**SØKNAD OM MINDRE ENDRING AV REGULERINGSPLAN FOR MANGER TORG ID NR: 12602010000200, GODKJENT 18.06.2013 I RADØY KOMMUNE.**

På vegne av tiltakshavar Rema 1000 vil Ard arealplan as sende inn søknad om mindre endring av delar av reguleringsplan for Manger torg med ID nr. 12602010000200, Radøy kommune med gnr 45 bnr 418 m.fl. med heimel i plan og bygningsloven § 12-14. Tiltakshavar Rema 1000 ynskjer endringar i gjeldande **planføresegner og plankart.**

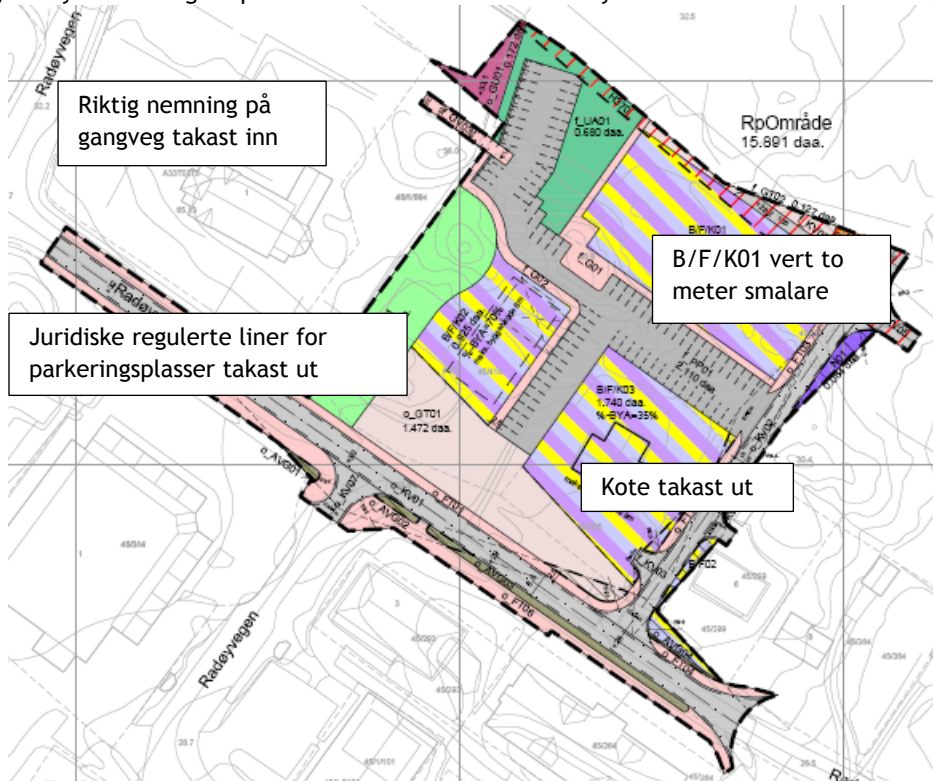
Gangveg f\_G03 er ikkje teken med under § 4.3. Ved oppdatering av føresegnene er det på sin plass å gjere også dette. For å gjere det enno meir forvirrande er denne omtala som f\_GV03 i plankartet. Rett nemning er f\_G03 til liks som dei andre gangvegane. Radøy sokn ynskjer å få inn at gangvegen skal kunne fungere for større køyrety. I tillegg ynskjer dei moglegheit for at gangvegen skal kunne stengast for trafikk med bom.

Evt. meirkostnader for å gjere gangvegen køyrande og evt. framtidig oppsetjing av bom takast av Radøy sokn.

*Gjeldande paragraf:* 4.4.2 Gangareal f\_G02 er gangareal langs etter parkeringsplass f\_PP01 i nordvest og B/F/K02.

*Oppdatert paragraf:* 4.4.2 Gangareal f\_G02 **og 03** er gangareal langs etter parkeringsplass f\_PP01 i nordvest og B/F/K02. **f\_G03 skal vere køyrande, og om det er trong for det kan det setjast opp bom for gangvegen.**

Figur 2 Oversikt over omsøkte endringer ved varsling 20.03.15. Gjeldande plankart.

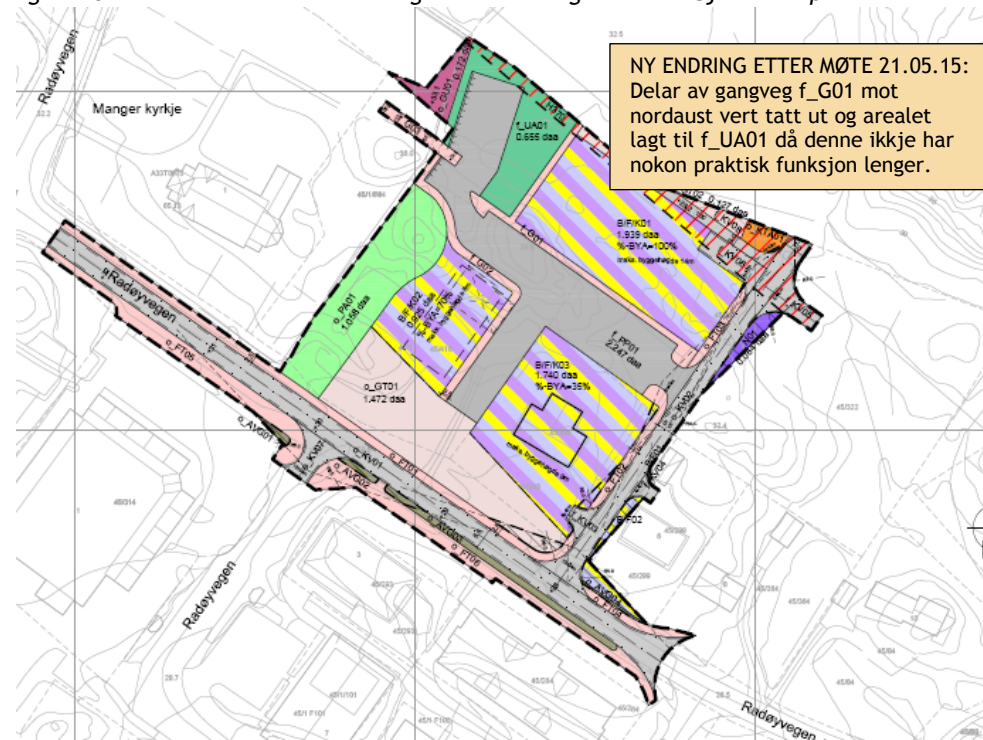
## Følgjande endringar vart søkt om: Sjå i figur 2. kva endringane som var ynskt.

#### 4. Kote på veg

Kote på veg o\_KV02 vert tatt ut då ein ynskjer å leggje vegen lågare enn det planen legg opp til.

#### 5. Breidde på parkeringsplass

Breidde på parkeringsplass f\_PP01 mellom B/F/K01 og B/F/K03 bør vere 2 meter breiare. Føremålsområdet B/F/K01 vert då tilsvarende 2 meter smalare.

#### 6. Juridiske liner

Ein ynskjer å ta vekk juridisk regulerte liner for parkeringsplassar i f\_PP01 - 03. Rett og slett fordi dette ikkje er i samsvar med prosedyrane for korleis ein regulerer parkeringsplassar i dag.

#### 7. Gangveg

Tidlegare omtalte gangveg f\_GV03 i plankartet får rett nemning f\_G03 til liks med dei andre gangvegane i planen.

Figur 3 Plankart etter søknad om mindre endring. Kommentar er ny endring etter møte med Radøy kommune.

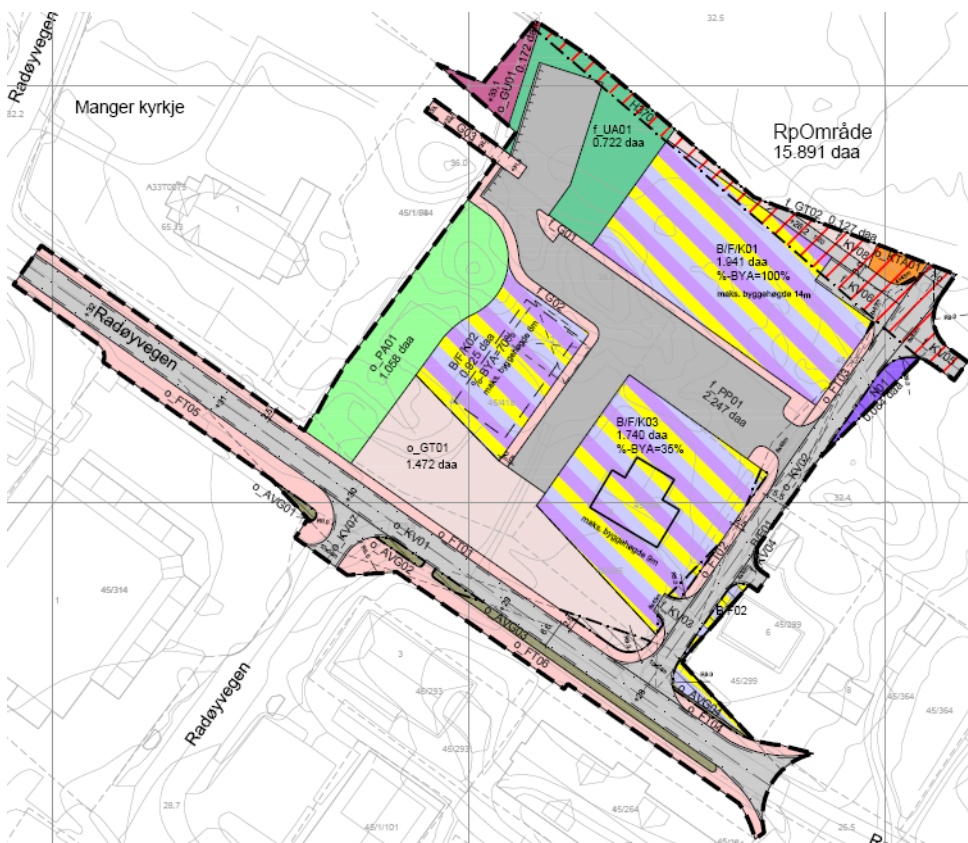
Figur 4 syner endeleg plankart utan del av gangveg f\_G01 mot nordaust.

#### 8. Anna - delar av gangveg f\_G01

Delar av gangveg f\_G01 som i dag går mot nordaust i gjelande plankart vert tatt ut då denne ikkje vil gå langs etter bygget (bygget vert mindre enn det planen syner) og er ikkje lenger nødvendig for tilrettelegging for tilkomst til bustadene i bygget som opphavleg planlagt for B/F/K01. Bustader er ikkje lenger med i søknaden som skal realiserast.
